Befaring på Stavern barneskole 3 september 2024.

Universell utforming – eller mangel på.

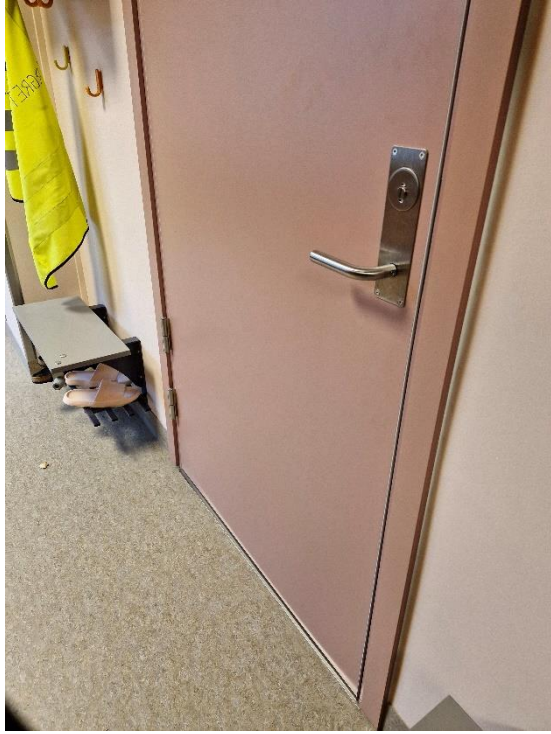
Avstand til toalettpapirholder . Ikke alle som kan å snu seg så mye at de når toalettpapiret som henger på veggen. Eller kan bruke høyre armen. Burde være toalettpapir på armlenet også.

SVAR FRA ENTREPRENØR: Endres

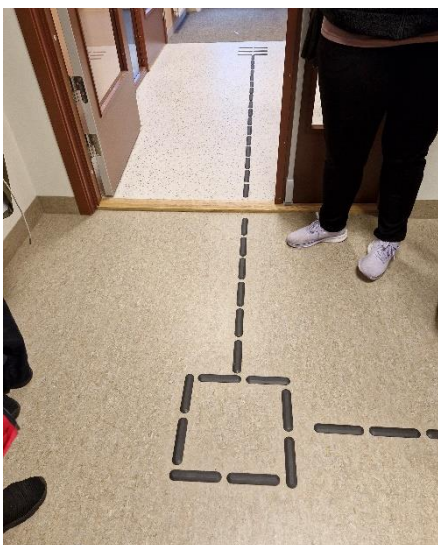
Her er det lagt inn terskeleliminator. Men ikke her.

Det bør være på alle terskler, og ikke vente med det til det «plutselig» kommer en elev i rullestol.

Svar fra entreprenør: Alle terskler er HC terskler som bygger ca. 23 mm.

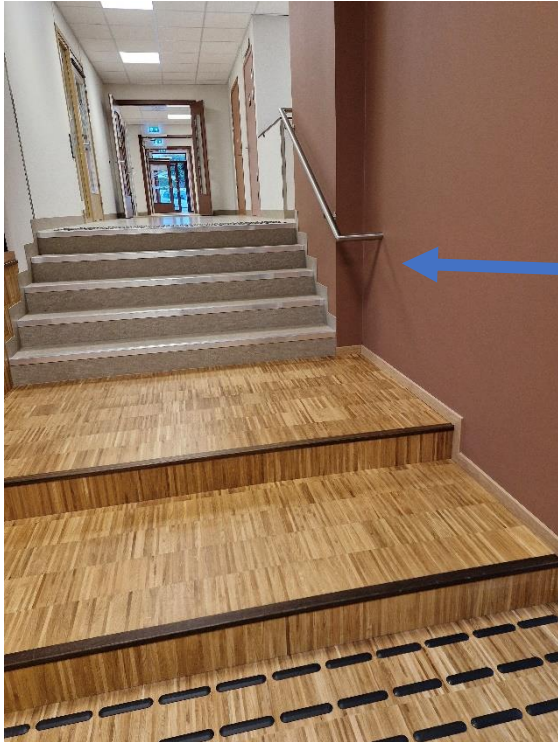
Ledelinjer . Virker litt tilfeldig plassert. Noen steder er det flott, andre steder mangler de.

Her burde vel en blind (kåre Eriksen ?) prøve seg frem for å se hvor forståelig lederlinjene er.

Svar fra entreprenør: Disse er utført som prosjektert, og leder frem til informasjonstavle innvendig.

LK: Vi kan ikke gå ut over lovkrav, men må vurderes særskilt om det kommer blinde/ svaksynte elever, ansatte eller foresatte ved skolen.

Skolekjøkken.

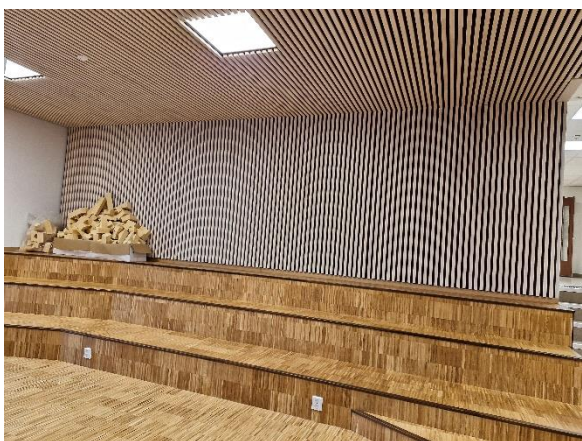
For sent å gjøre noe med nå kanskje . Men en av stekeovnene i delen som er tilrettelagt med hev og senk kjøkkenbenk burde ha sidehengslet dør. Som en kan se på bildet, er det vanskelig å ta ut ett varmt brett med vanlig stekeovnsdør om en sitter i rullestol. Men vi synes det er flott at det
